新竹縣政府工程查核代表照片表

工程名稱：唐山移民文化旅遊帶-新竹縣合興十分寮整體觀光環境整備工程

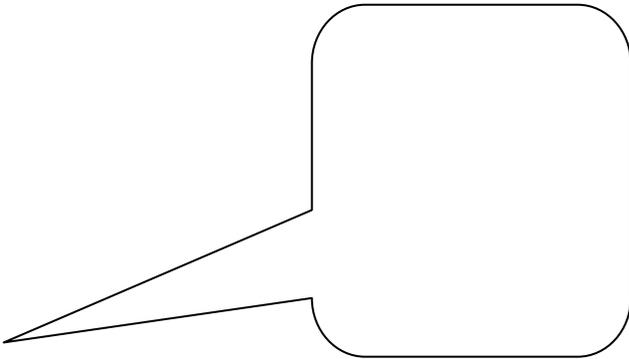
建議觀景平台旁 PVC 排水管出水端，檢討設置防止阻塞之設施以利排水通暢。
